**MI 27/07 - ESECUZIONE DEI LAVORI PER LA REALIZZAZIONE DEL RACCORDO
AUTOSTRADALE TRA L'AUTOSTRADA A4 E LA VAL TROMPIA - TRONCO
OSPITALETTO - SEREZZO, TRATTO CONCESIO - SAREZZO COMPRESO LO
SVINCOLO DI CONCESIO. LOTTO N.1.**

PERIZIA DI VARIANTE LUMEZZANE

Relazione illustrativa della variante

Variante proposta: planimetria generale 1/2.

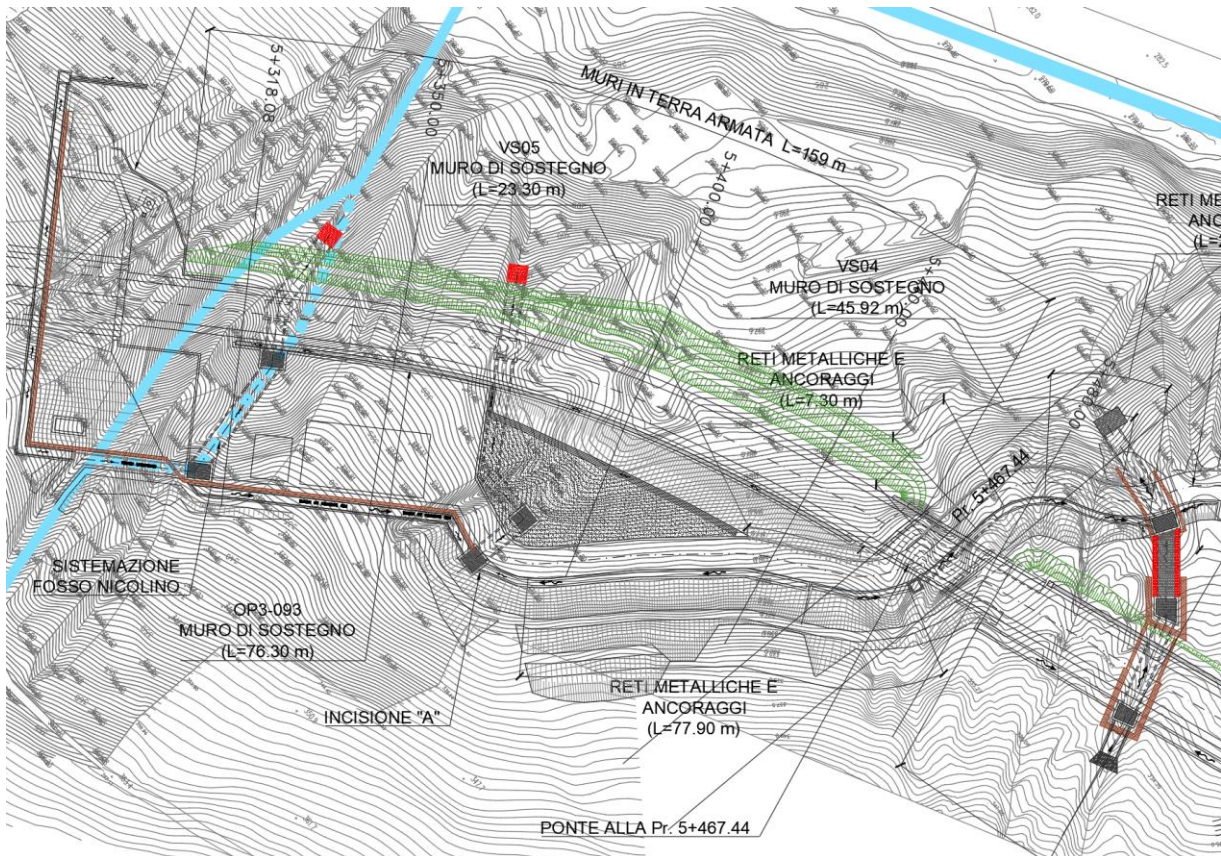
Per quanto riguarda le opere minori presenti nel tratto di strada in oggetto si evidenzia una diminuzione dei muri di sostegno previsti nel PE. In particolare, l'OP3-086 e OP3-087 sono stati eliminati in quanto sostituiti dalla terra armata.

Per mantenere il passaggio della strada di servizio al di sotto dell'asse principale in corrispondenza della progressiva 5+467,44 viene inserito un ponte ad una campata di luce L= 16.20 m.

Tale opera è costituita da travi prefabbricate alveolari, analogamente all'opera Incisione A2, che poggiano su spalle in c.a. fondate su micropali; la soletta è completata da un getto in opera solidarizzato alle spalle realizzando un integral bridge.

Variante proposta: planimetria generale 2/2.

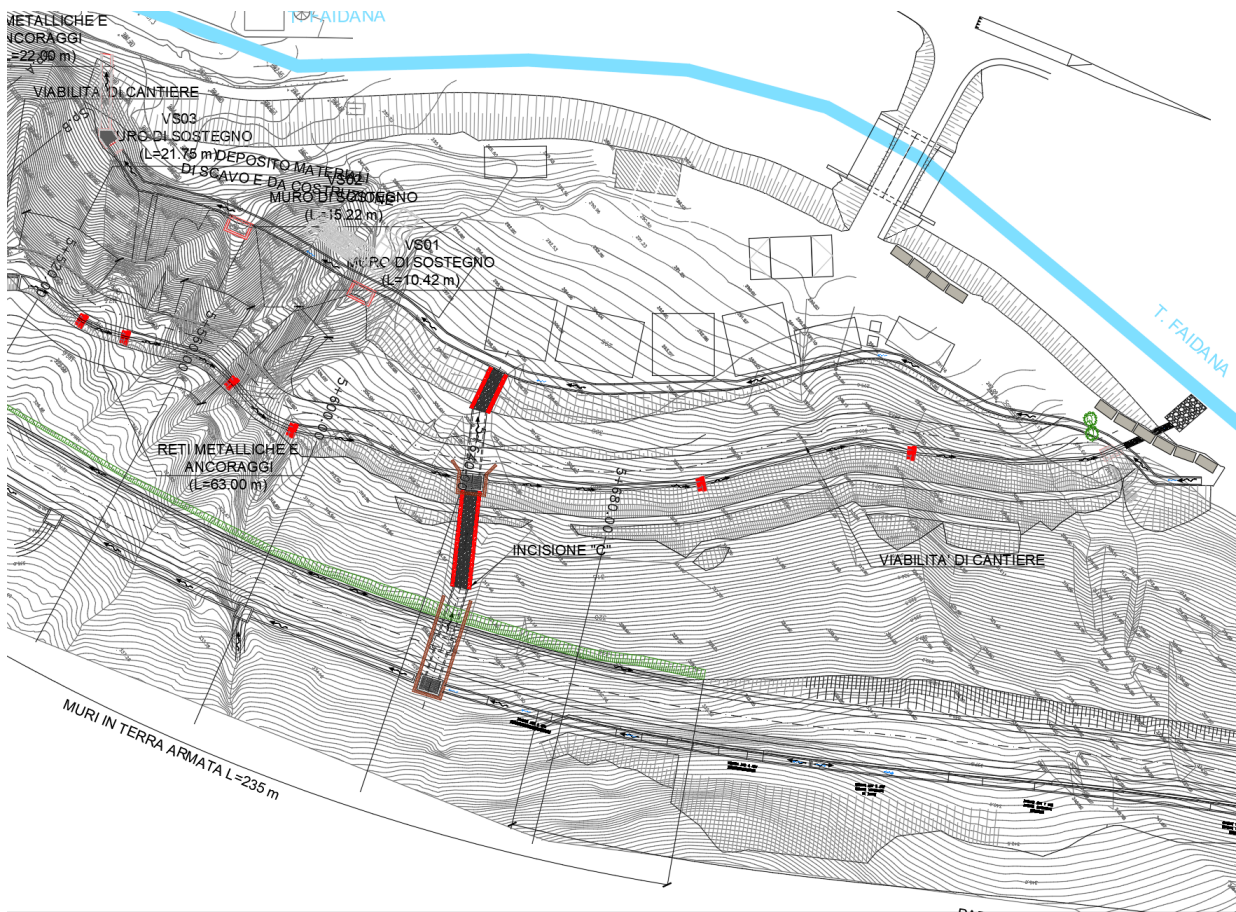
Si rimanda agli elaborati grafici per tutti i dettagli. Di seguito si riportano degli stralci della planimetria generale nella quale si evince la presenza della terra armata e delle altre modifiche apportate al progetto:
